ケイフレックス用防爆式コネクタ#16~36サイズの新仕様変更 (旧仕様 生産中止のお知らせ)

さて、弊社にて製造販売しておりますケイフレックス用防爆式コネクタが新仕様に変更致しますのでご連絡申し上げます。尚、旧仕様については生産を中止致します。

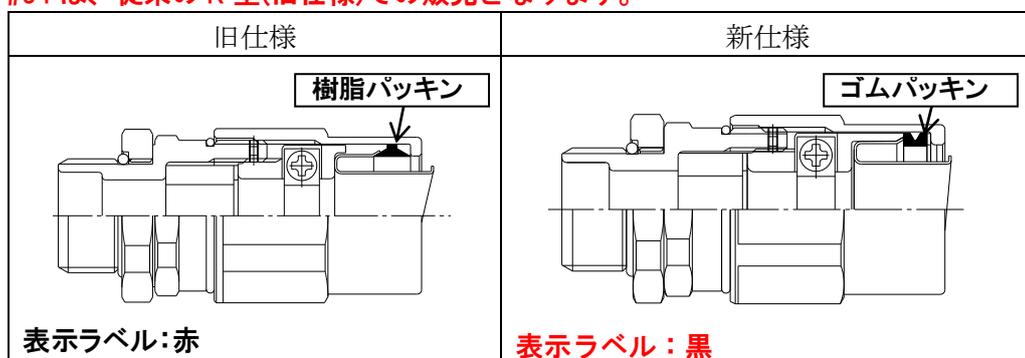
①グランドパッキンが樹脂パッキンからゴムパッキン仕様になり、全長及び外径が一部大きくなります。

②仕様変更に伴い、品番を K 型から K2 型に変更致します。

旧：KXBG、KXUBG → 新：K2XBG、K2XUBG

別紙納入仕様書参照。
